**AVIS RELATIF À LA PROTECTION
CONTRE LES EVENTUELS EFFETS NOCIFS ET NUISANCES
PROVOQUÉS PAR LES RAYONNEMENTS NON IONISANTS
GÉNÉRÉS PAR DES ANTENNES ÉMETTRICES STATIONNAIRES**

Commune : LIEGE - Exploitant : PROXIMUS

Référence exploitant : 41TDR_00

Rapport n° 4433 / 2023

Figure 1 : Vue en plan des lieux de séjour et des points de contrôle

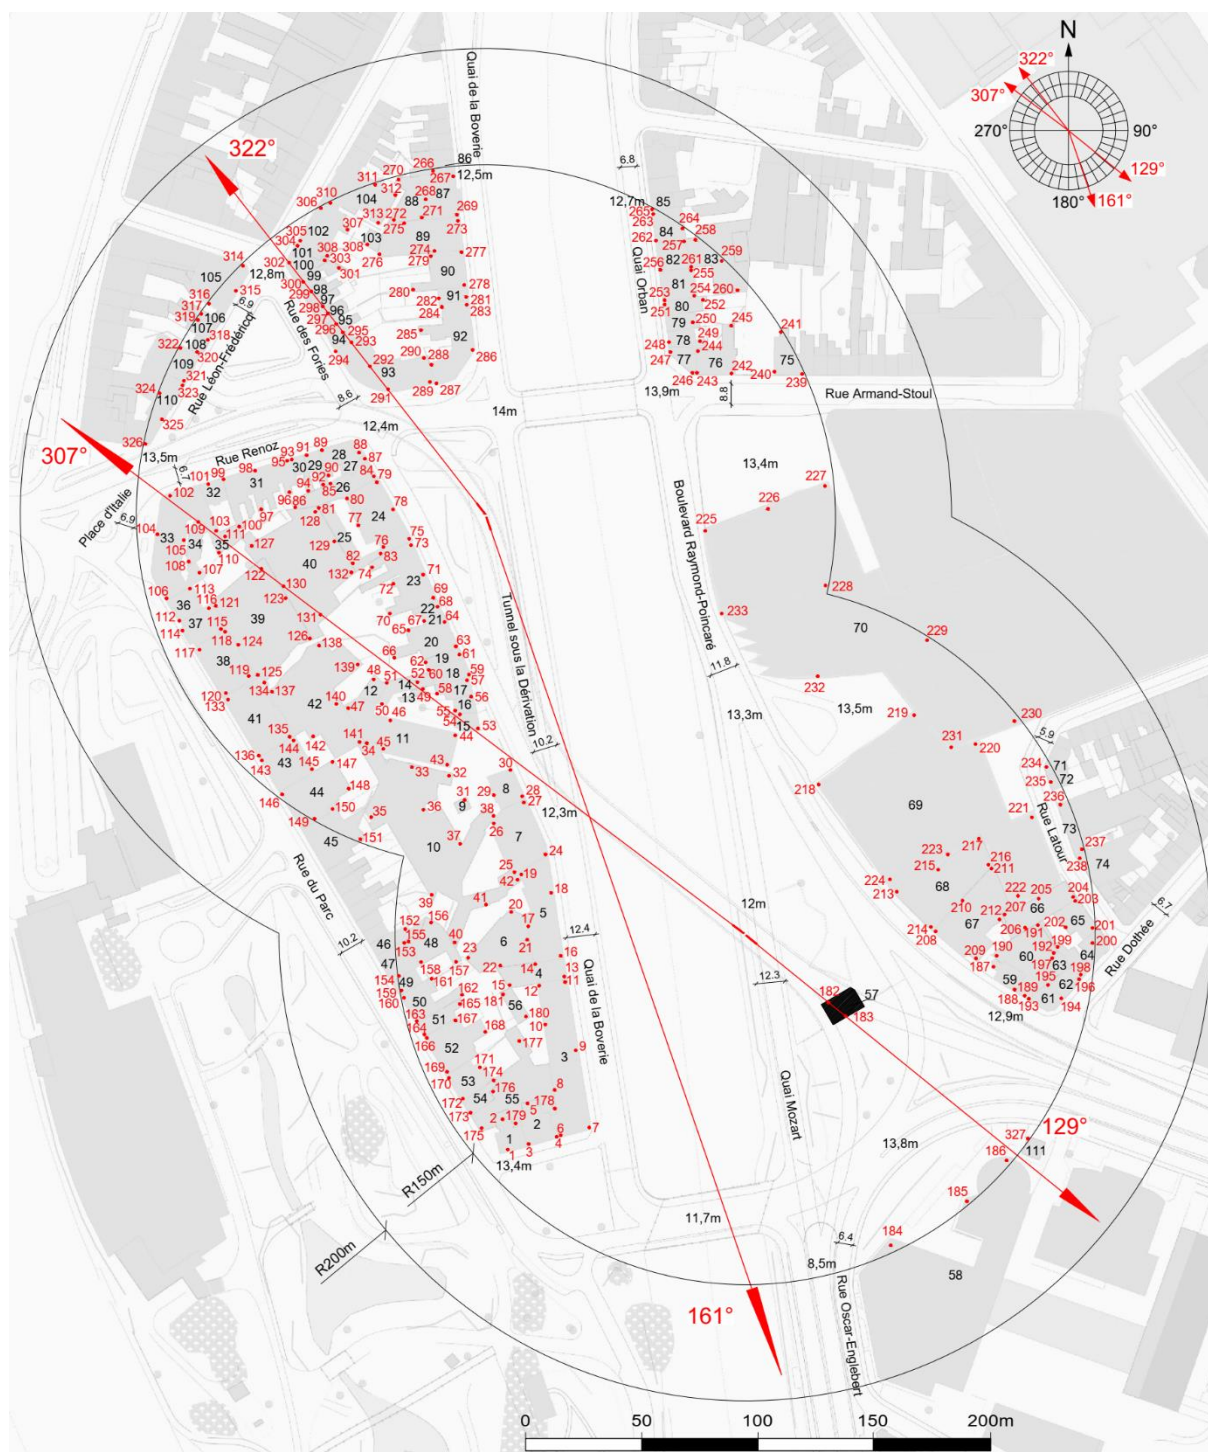
Les fréquences d'émission, la puissance rayonnée par chacune des antennes et leur gain permettent de déterminer le rayon de la zone à analyser. Tout dépassement de la limite par installation est exclu en dehors de cette zone. Le tableau 2 reprend les 35 LS² pour lesquels l'indice d'exposition est le plus élevé. Les différentes colonnes indiquent :

- le numéro du point de contrôle repris sur un des plans de la figure 1;
- le numéro du LS dans lequel se trouve le point de contrôle de la 1^{ère} colonne ;
- l'atténuation d'obstacle prise en compte pour le calcul de l'indice d'exposition dans le LS ;
- le résultat du calcul de l'indice d'exposition.

En ce qui concerne les antennes de l'installation mentionnées dans le tableau 1, la distance maximale à laquelle la limite pourrait être atteinte, à l'extérieur, est égale à 251,3 m par rapport au point de référence qui se trouve à 213,1 m des antennes situées le plus au nord sur le figure 1. S'il n'y a pas de LS à une distance inférieure, les antennes respectent forcément la limite d'immission.

Dans le cas des LS situés à l'intérieur des bâtiments, une atténuation d'obstacle est prise en compte et il en résulte que la distance maximale à laquelle la limite pourrait être atteinte se réduit à 177,9 m.

Figure 2 : Vue en plan des installations d'antennes dans un rayon de 300 mètres autour de l'installation faisant l'objet de la demande d'avis

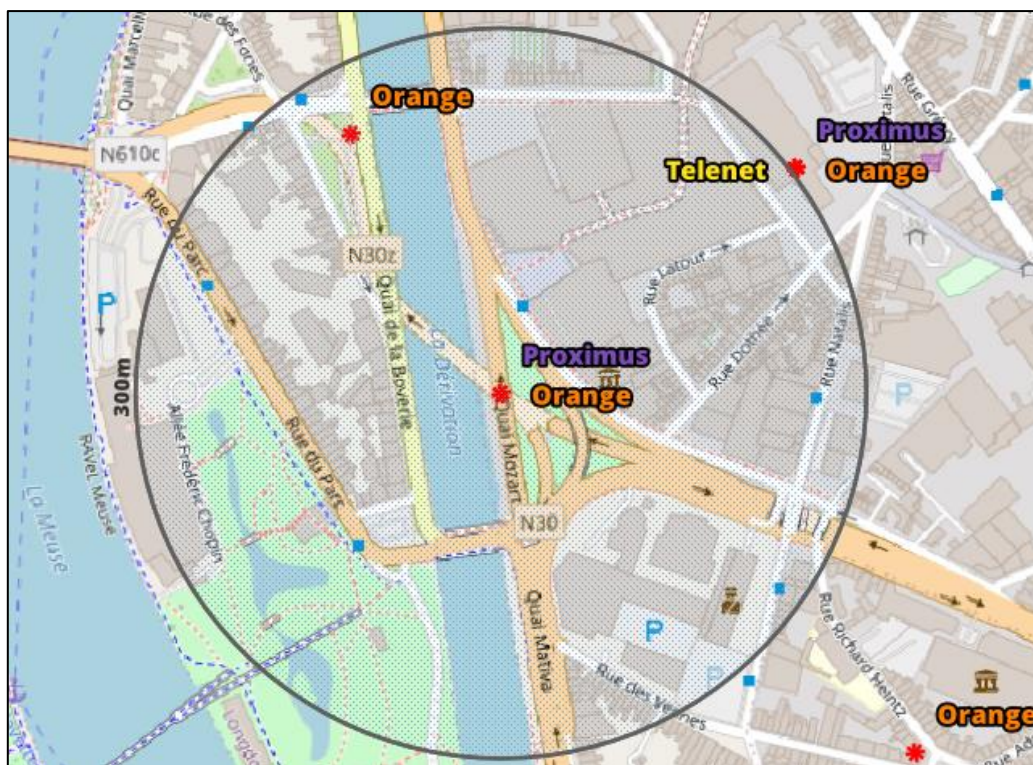
Le plan en projection verticale de la figure 2 indique la localisation des installations d'antennes émettrices stationnaires visées par le décret et situées dans un rayon de 300 mètres autour de l'installation référencée dans le paragraphe 2 et localisée au centre du cercle. Les données de localisation de ces antennes et les avis correspondant sont accessibles via le cadastre en ligne des antennes émettrices stationnaires⁶. Les installations prises en compte dans l'évaluation du respect de la limite cumulative sont les installations d'antennes émettrices déclarées en service par l'exploitant à la date du présent avis, à l'exception de l'installation référencée dans le paragraphe 2 et éventuellement d'autres installations ayant fait l'objet d'une demande d'avis à la même date et qui sont situées à l'intérieur de la zone de 300 mètres de rayon.

- a) il y a au plus 4 installations d'antennes émettrices stationnaires présentes dans la zone d'évaluation de 300 mètres de rayon représentée dans la figure 2, y inclus l'installation référencée dans le paragraphe 2 : la limite cumulative définie à l'article 4, §2 du décret est nécessairement respectée dans les lieux de séjour à l'intérieur de la zone d'évaluation de 300 mètres de rayon ;

- b) il y a exactement 5 installations d'antennes émettrices stationnaires présentes dans la zone d'évaluation de 300 mètres de rayon représentée dans la figure 2, y inclus l'installation référencée dans le paragraphe 2 et il existe, pour 3 ou 4 de ces installations, un avis attestant le respect de la limite abrogée de 3 V/m : la limite cumulative définie à l'article 4, §2 du décret est nécessairement respectée dans les lieux de séjour à l'intérieur de la zone d'évaluation de 300 mètres de rayon ;

- c) dans tous les autres cas, il a été vérifié que la limite cumulative définie à l'article 4, §2 du décret n'est pas dépassée dans les lieux de séjour sur base du nombre d'installations localisées dans la zone d'évaluation de 300 mètres de rayon représentée dans la figure 2, de leur localisation ainsi que des données inscrites dans la figure 1 et au paragraphe 4 du présent avis et dans les avis attestant le respect de la limite par installation ou de la limite abrogée de 3 V/m relatifs aux autres installations reprises dans la figure 2.

Compte tenu des considérations ci-dessus, il apparaît que l'intensité du rayonnement électromagnétique généré, dans les lieux de séjour situés dans un rayon de 300 mètres autour de l'installation référencée dans le paragraphe 2, par l'ensemble des antennes émettrices stationnaires de l'ensemble des exploitants du même site d'antennes émettrices stationnaires respecte la limite fixée à l'article 4, § 2 du décret.
